Safety Concern with Intertek Certified Product / Souci de sécurité avec le produit certifié Intertek

Receptacles models 9000-0001, 9000-0002, 9000-0003 / Modèles de réceptacles 9000-0001, 9000-0002, 9000-0003

Notification Type:	Safety / Sécurité
Certification Type:	ETL Listed - US and Canada

Model 9000-0002 or 9000-0003 proper installation when using back box:

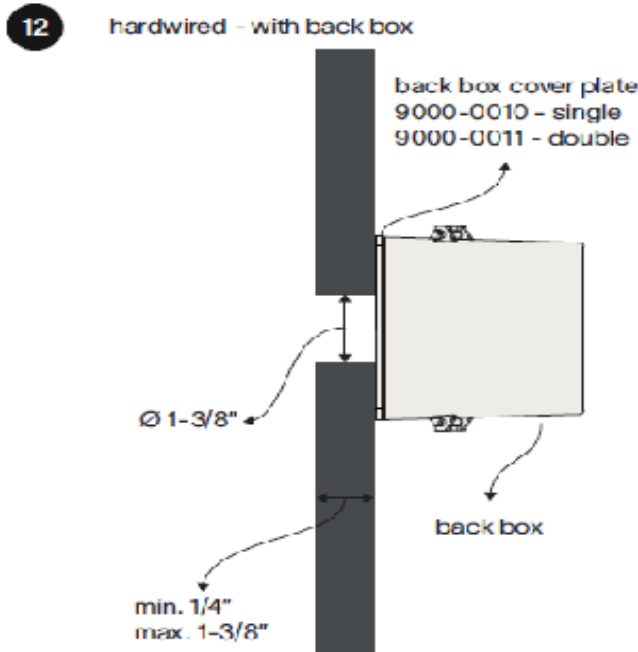
9000-0002 & 9000-0003 : Installations using a back box without the mandatory back box cover plate could pose a potential shock hazard. Install per the latest installation instructions. Installations may not comply with local code requirements if the manufacturers latest installation instructions are not followed.

9000-0002 or 9000-0003 installations with a back box MUST use back box cover plate. Installations with the self-contained cap don't need a back box or back box cover plate.

Model 9000-0002 or 9000-0003 proper installation when using cap:

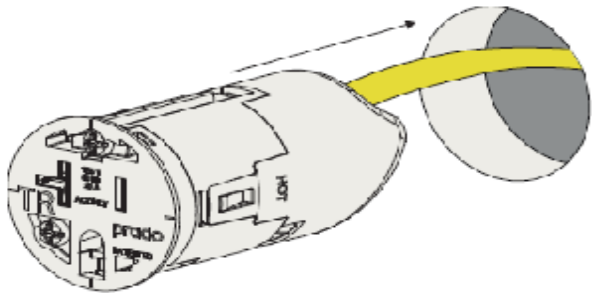
Models 9000-0002, 9000-0003 These models are and have been certified to the correct standard. These products are to be installed with either the self contained cap that is provided with the product OR a back box cover plate. The original versions of the installation instructions did not clearly denote this. This has been corrected as of April 15th, 2025.

Model 9000-0001 proper use:

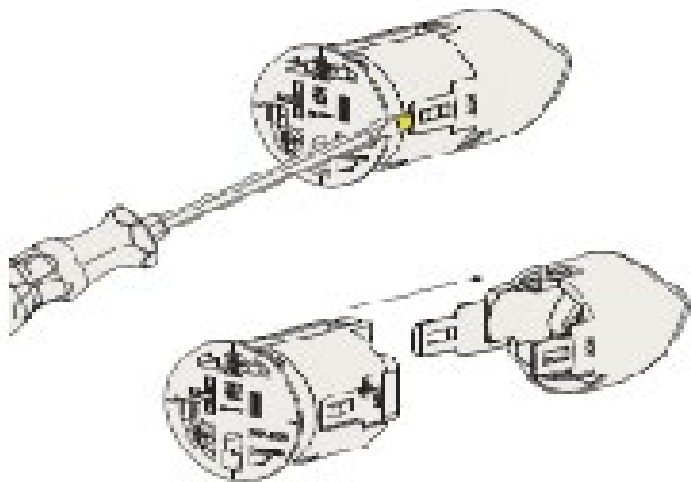
9000-0001 : Original Installation instructions mentioned the wrong standard, this product is designed for installation in furniture applications, per UL 962A CSA C22.2 No. 308. If used incorrectly a potential shock hazard exists, and installation may not comply with local code requirements. Instructions have been updated, please refer to latest installation instructions for correct details.

9000-0001 use only for furniture applications.

Remove the strain relief.
A Furniture Power Distribution Unit provided with auxiliary lighting features is not for permanent installation. Do not remove the plug for permanent connection to the electrical system.
